한국전력공사 상임감사위원 개선 요구

제 목 : [13] 지중송전 유입(OF) 케이블 급유장치점검 품셈 불합리
관 계 부 서 : 송변전운영처, 남서울본부
조 치 부 서 : 송변전운영처
내 용

[그림 1] 급유장치의 종류

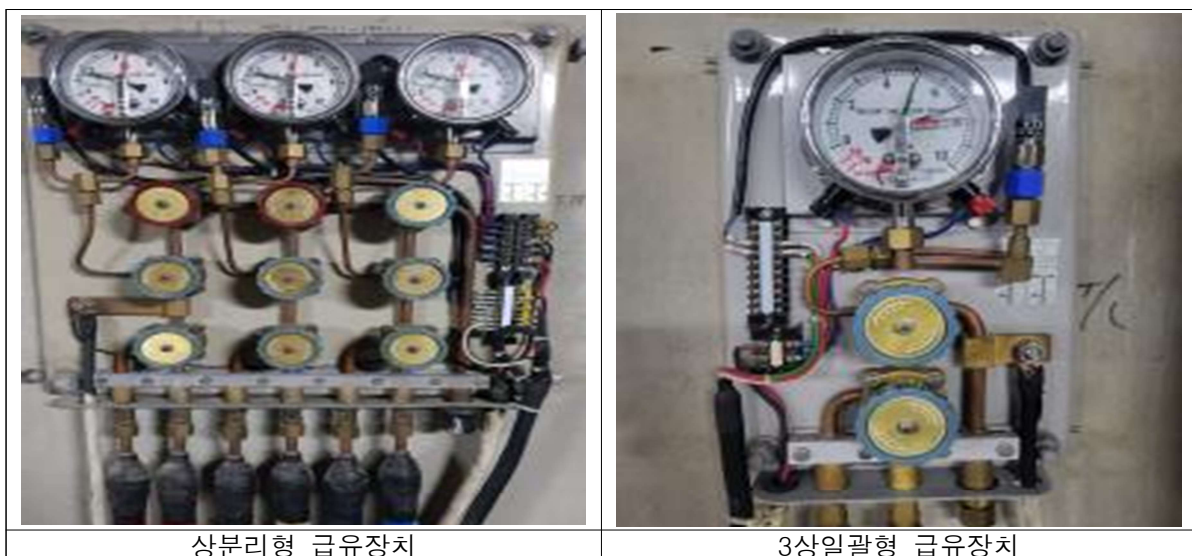
현장에 설치된 급유장치는 상분리형과 3상일괄형 2가지 종류가 있는데, 상분리형 급유장치는 각 상별 유입케이블의 절연유 공급을 관리하고 있는 반면에 변전소 입상부 등 단구간 절연유 공급에 주로 사용되고 있는 3상일괄형 급유장치는 유입케이블 3상의 절연유 공급을 일괄 관리하고 있다.

그러나 유입케이블 1회선(3상)에 일괄적으로 절연유를 공급하는 방식인 3상일괄형 급유장치는 각 상에 절연유를 공급하는 상분리형 급유장치에 비해 경보 회로 점검, 밸브 동작상태 확인 등의 점검 물량이 적어 상분리형 급유장치와 동일한 비용으로 지불하는 것은 과다하다고 판단되며, 현장에 설치된 설비의 특성에 맞게 품셈을 개선하는 것이 타당한 것으로 보인다.

송변전운영처장은 유입케이블 급유장치 점검 관련 품셈 개정을 검토하여 주시기 바랍니다. (개선)
